Zn. spr. SA.270.1.3.2021

W związku z prowadzonym postępowaniem nr SA.270.1.3.2021 pn. **„Wymiana źródeł ciepła w budynkach administrowanych przez Nadleśnictwo Tuszyma”** do Zamawiającego wpłynęły zapytania dot. SWZ i jej załączników. Poniżej pytania wraz z odpowiedziami udzielonymi przez Zamawiającego.

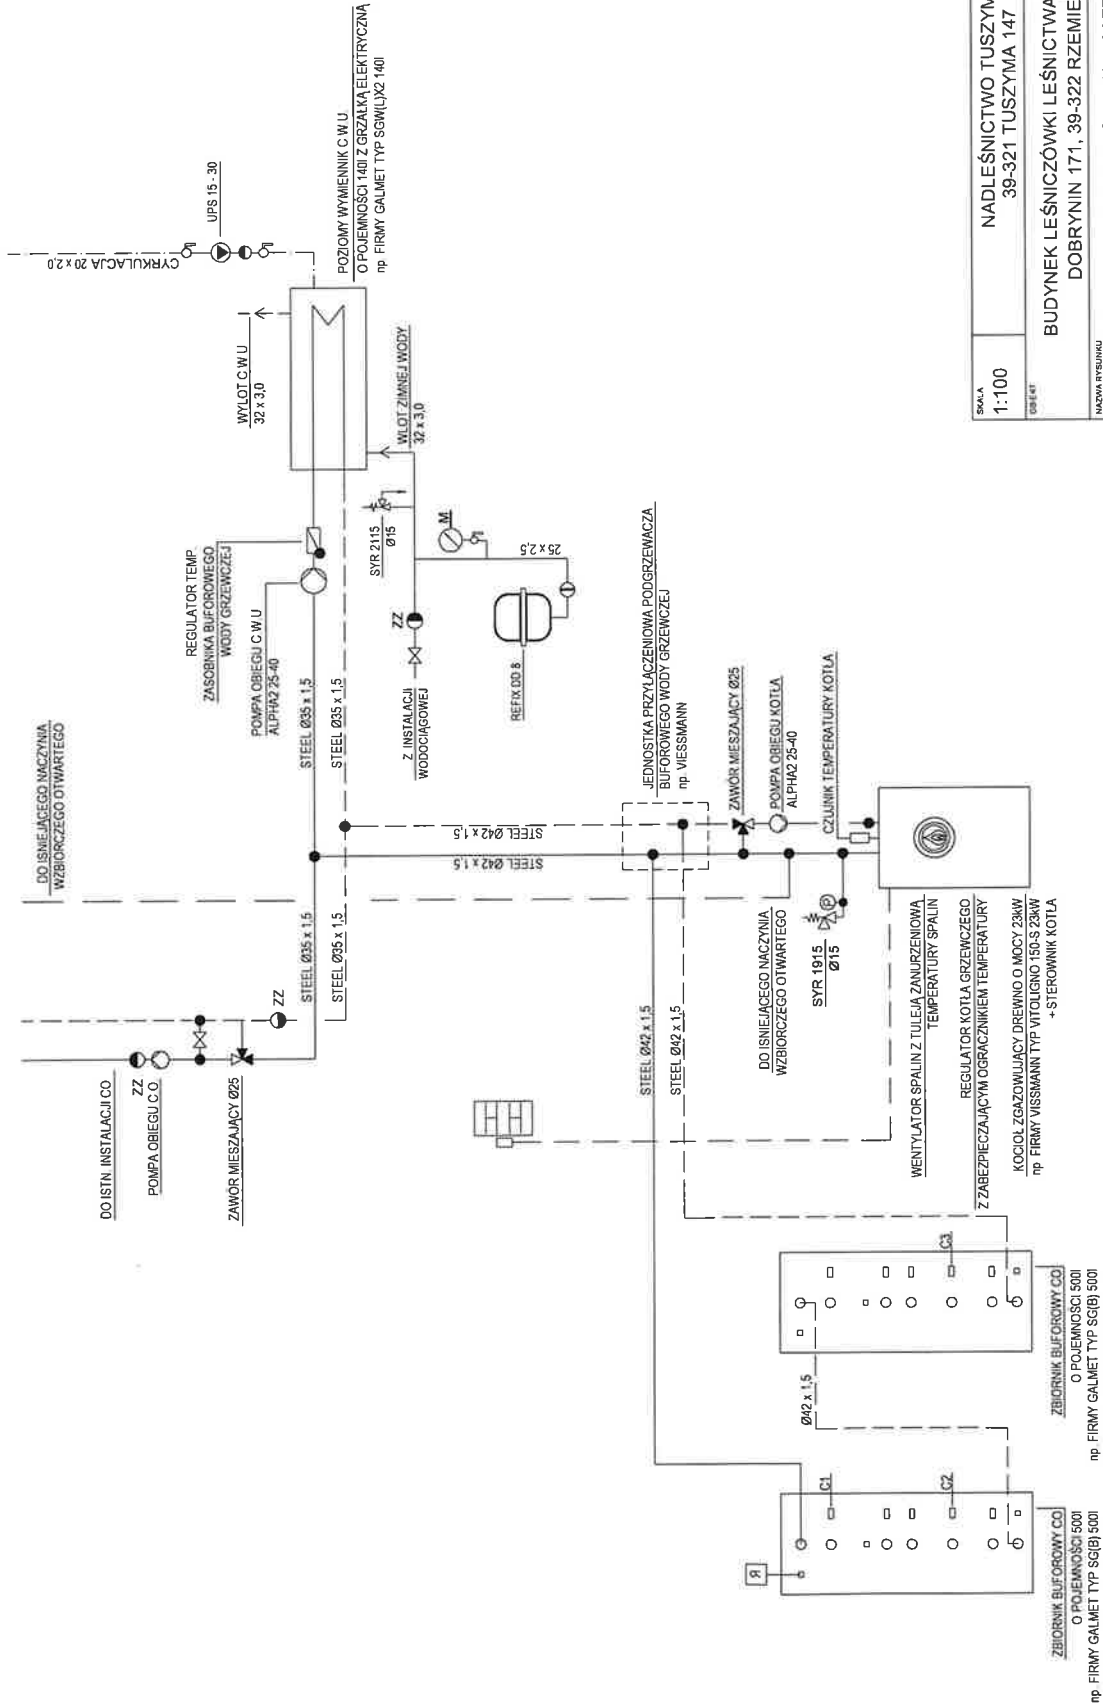
„W jaki sposób ciepło zgromadzone w zasobnikach buforowych będzie rozładowywane na potrzeby instalacji? Na schematach technologicznych pokazany jest sposób przekazywania ciepła wytworzonego przez kocioł do zasobników buforowych, a nie ma przedstawionego systemu pozwalającego na rozładowanie ciepła zgromadzonego w tych buforach. Ciepło to, w przypadku kiedy kocioł nie pracuje, powinno być odpowiednim układem rurociągów wprowadzone do instalacji centralnego ogrzewania. W projekcie tego nie uwzględniono. Prosimy o przedstawienie odpowiedniego rozwiązania.”

W odpowiedzi Zamawiający informuje, że temperatura wody w kotle regulowana jest zgodnie z ustawioną wymaganą temperaturą wody (w kotle) poprzez zmianę prędkości obrotowej wentylatora spalin. Po stwierdzeniu wzrostu temperatury wody w kotle pompa obiegu (kotła) zostanie włączona. Gdy temperatura spalin spadnie poniżej wartości granicznej, pompa obiegu (kotła) zostanie wyłączona. Podczas etapu spalania najpierw obiegi grzewcze są zaopatrywane w ciepło przez pompę obiegu kotła. Ciepło, które nie zostało przyjęte przez obiegi grzewcze zostaje zmagazynowane w podgrzewaczach buforowych wody grzewczej.

W załączeniu Zamawiający przekazuje schemat technologiczny uzupełniony o armaturę dla obiegu c.o. opracowany na przykładzie obiektu Leśniczówki Leśnictwa Ruda.

W przypadku części zamówienia (1-4 i 6-7) należy zastosować analogiczny schemat technologiczny urządzeń kotłowni.
